Figuur 1 Situatie waterlopen

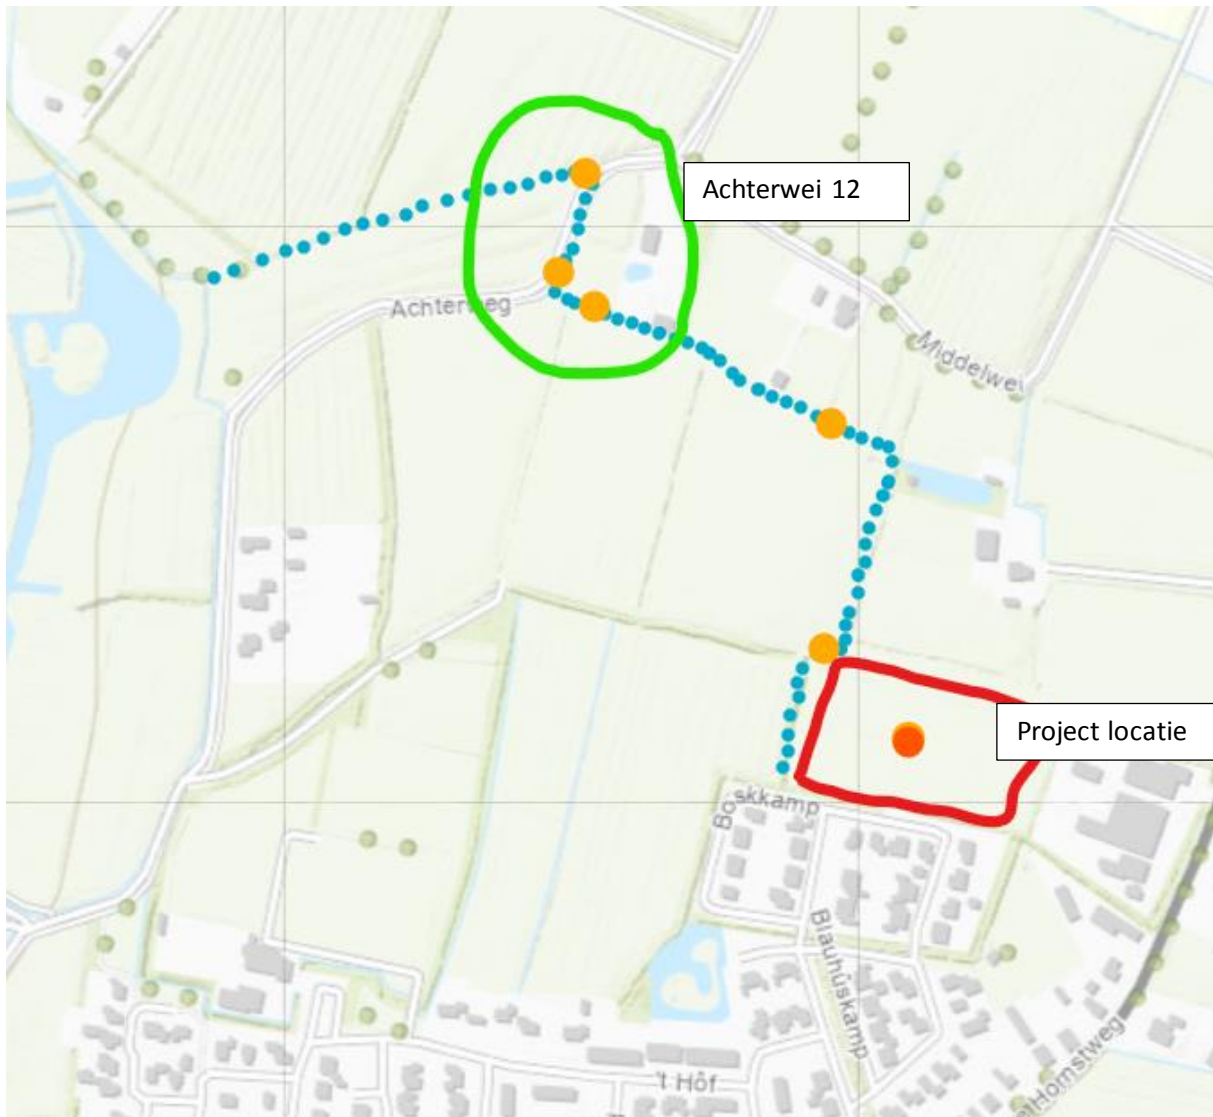
De rayonbeheerder heeft in het vooroverleg ook al heeft aangegeven dat er verlenging van de schouwwatergang tot de project locatie nodig is, en zijn er al intern adviezen opgevraagd over de dimensionering van de duikers in het traject. (Oranje stippen zijn aanwezige duikers. Knelpunten hierbij concentreren zich in het lagergelegen deel bij de achterweg (groen omcirkeld), hiervan een uitsnede in figuur 2

*Figuur 2 Uitsnede situatie Achterwei*

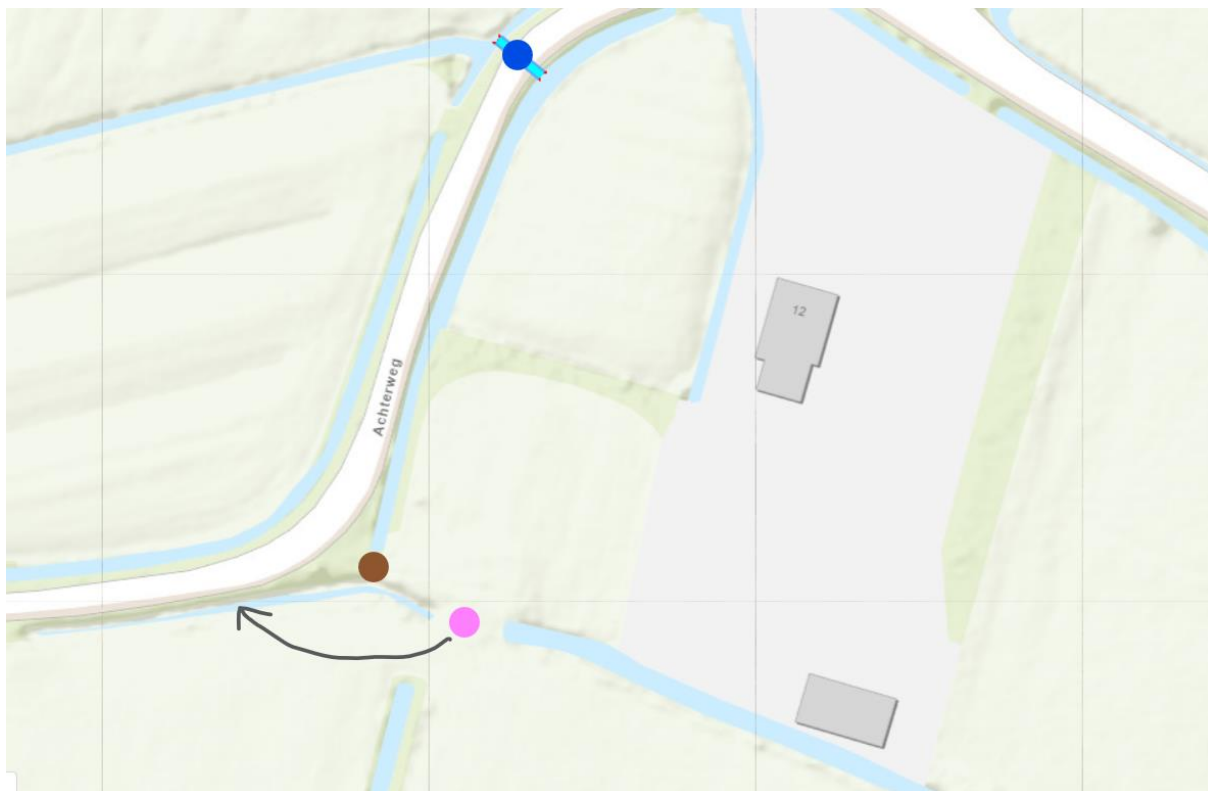
In het voortraject is door de watersysteembeheerder de nieuwe ontwikkeling aan de Boskamp bekeken, en heeft bepaald dat de duiker onder de Achterwei (Blauwe stip) minimaal 400 mm, bij voorkeur 500 mm doorsnede moet hebben.

Deze is nu 300 mm, dus dit is het eerste knelpunt.

Ter plaatse van de roze stip ligt een dam met duiker van 300 mm in slechte staat, deze zal ook aangepakt/ opgewaardeerd moeten worden. Als dit met de landeigenaar kan worden overeengekomen gaat de voorkeur hierbij uit naar het verplaatsen van de dam naar het aangrenzende perceel, zodat er een duiker minder in het afwateringscircuit komt.

Ter plaatse van de bruine stip ligt dan nog een duiker van 300 mm, deze zal dan ook opgewaardeerd moeten worden naar 500 mm. Met deze aanpassingen zijn de grootste knelpunten in het watersysteem aangepakt, en verwachten zo het extra water van de nieuwe uitbreiding goed af te kunnen voeren.
